Του Πρακτικού 1/2021 της συνεδρίασης του Περιφερειακού Συμβουλίου
Ανατολικής Μακεδονίας και Θράκης

Αριθ. Απόφασης 28/2021

ΠΕΡΙΛΗΨΗ: Γνωμοδότηση για την έγκριση περιβαλλοντικών όρων επί της Μελέτης Περιβαλλοντικών Επιπτώσεων (Μ.Π.Ε) της εταιρείας «ΠΑΥΛΙΔΗΣ ΑΕ ΜΑΡΜΑΡΑ ΓΡΑΝΙΤΕΣ» αναφορικά με την τροποποίηση – ανανέωση των Περιβαλλοντικών Όρων για την εκμετάλλευση λατομείου μαρμάρων εκτάσεως **97.200** τ.μ που βρίσκεται στην θέση «Δροσερό Ρέμα», Τ.Κ Γρανίτη, Δήμου Κάτω Νευροκοπίου, της Περιφερειακής Ενότητας Δράμας

1. ΤΙΤΛΟΣ ΕΡΓΟΥ Η ΔΡΑΣΤΗΡΙΟΤΗΤΑΣ		
Διαβίβαση παρατηρήσεων επί της Μελέτης Περιβαλλοντικών Επιπτώσεων (Μ.Π.Ε) αναφορικά με την ανανέωση-τροποποίηση της ΑΕΠΟ λατομείου μαρμάρου της εταιρείας «ΠΑΥΛΙΔΗΣ ΑΕ ΜΑΡΜΑΡΑ ΓΡΑΝΙΤΕΣ» έκτασης 97.200 τ.μ. στη θέση «Δροσερό Ρέμα» της Τ.Κ. Γρανίτη του Δήμου Κάτω Νευροκοπίου της Π.Ε. Δράμας.

Απόσπασμα χάρτη υφιστάμενης κατάστασης

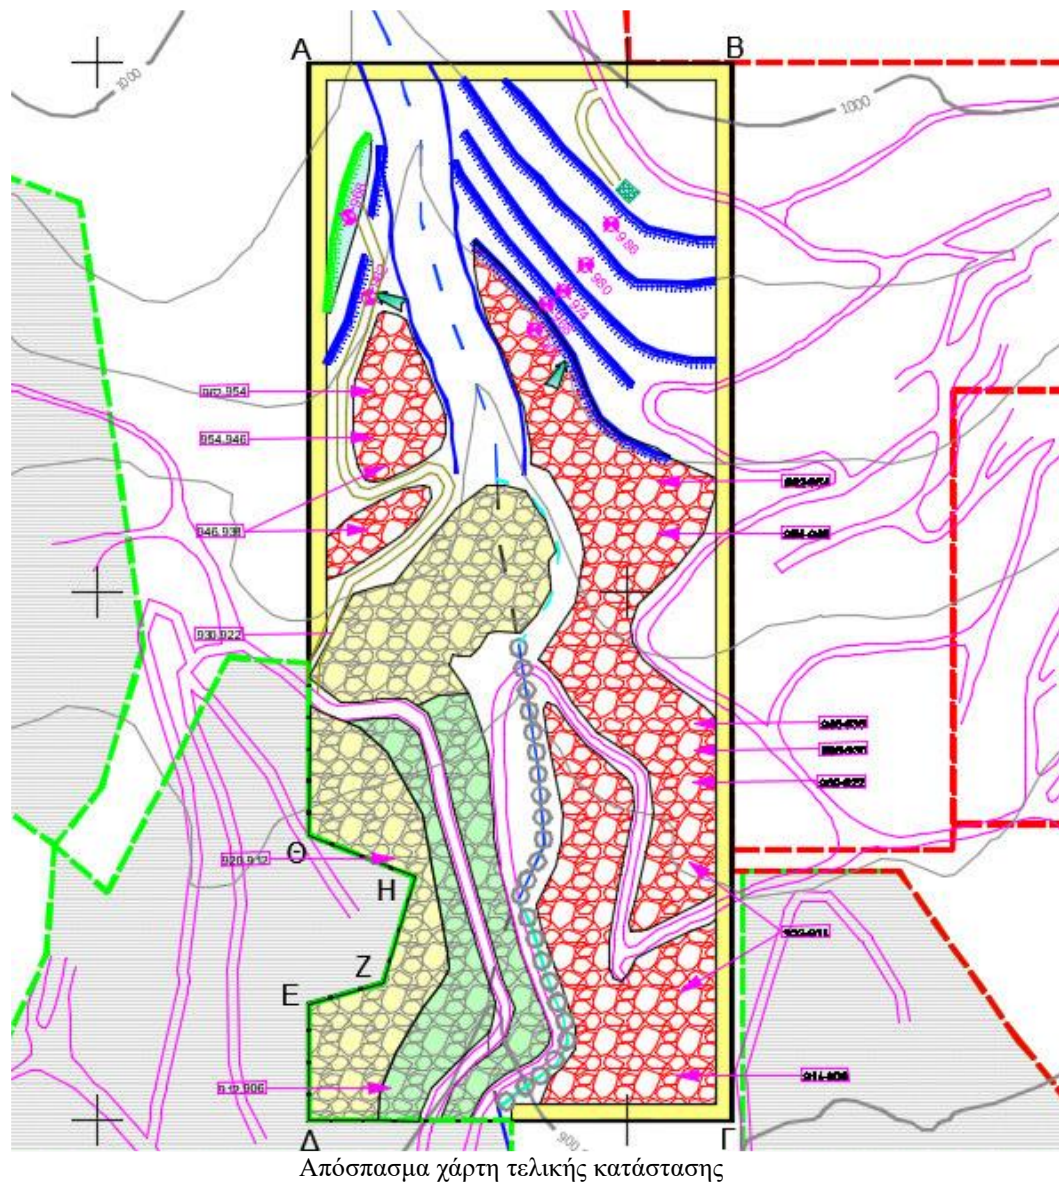
1. Παρόλο που έχει κατατεθεί μελέτη Οριοθέτησης Ρέματος δεν υπάρχει εγκεκριμένη μελέτη οριοθέτησης και επομένως δεν μπορούν να ελεγχθούν, με τα δεδομένα της εν λόγω ΜΠΕ, οι εργασίες που θα λάβουν χώρα στο κεντρικό και νότιο τμήμα του λατομικού χώρου (επομένως και η αποκατάσταση των στείρων καθώς και η παροχετευτικότητα του ρέματος) όπου λόγω λατομικών εργασιών που πραγματοποιήθηκαν στον παρελθόν ένα μέρος του ρέματος έχει καλυφθεί από στείρα υλικά του **λατομείου κατά παράβαση του όρου 16 της ΑΕΠΟ της δραστηριότητας.**

2. η υποχρέωση για αποκατάσταση του λατομείου πρέπει να αφορά σε όλη την έκταση εκμετάλλευσης και δεν πρέπει να εξαιρεθεί από αυτήν την υποχρέωση το 10% της έκτασης επέμβασης του λατομικού χώρου με την δικαιολογία ότι το ποσοστό αυτό αντιστοιχεί σε βραχώδη έκταση στην οποία δεν υπάρχει καθόλου φυτοκάλυψη (βλ. κεφ.8.4.1.3.1 της ΜΠΕ), προκειμένου να διασφαλιστεί η επιτυχία της συνολικής αποκατάστασης του λατομείου. Εξάλλου ο ισχυρισμός ότι «...το να αποκαταστήσουμε με πυκνότητα 100% τον λατομικό χώρο δημιουργείται αρνητικό περιβαλλοντικά αποτέλεσμα» (κεφ.8.4), είναι αβάσιμος επιστημονικά και επιπλέον η φυτοκάλυψη σε ένα βράχο που έχει απογυμνωθεί από το αποσαθρωμένο κάλυμμά του και τα όποια φυτικά είδη έχει, τον προστατεύει από τα έντονα φαινόμενα διάβρωσης και αποσάθρωσης. Άλλωστε σε μία διαταραγμένη έκταση (που αντιστοιχεί σύμφωνα με την ΜΠΕ στο αυθαίρετο και άνευ τεκμηρίωσης ποσοστό του 30% του λατομικού χώρου), **στην οποία γίνεται εκμετάλλευση,** δεν θα υπάρχει καμία δυνατότητα επαναφοράς του περιβάλλοντος (και αυτή η επαναφορά σχετίζεται όχι μόνο με την βλάστηση αλλά και με το ανάγλυφο της περιοχής) με αποτέλεσμα να έχουμε μια άνευ σημασίας τμηματική και κατακερματισμένη αποκατάσταση λατομείου που δεν ανταποκρίνεται στην έννοια της περιβαλλοντικής αποκατάστασης που πρέπει να υποδεικνύει μια Μελέτη Περιβαλλοντικών Επιπτώσεων.

Επομένως θα πρέπει η ΜΠΕ να τροποποιηθεί προκειμένου να προβλέπεται η περιβαλλοντική αποκατάσταση του συνόλου της περιοχής της λατομικής εκμετάλλευσης και η εξασφάλιση της παροχετευτικότητας του Δροσερού ρέματος βάσει εγκεκριμένης μελέτης οριοθέτησης ρέματος.
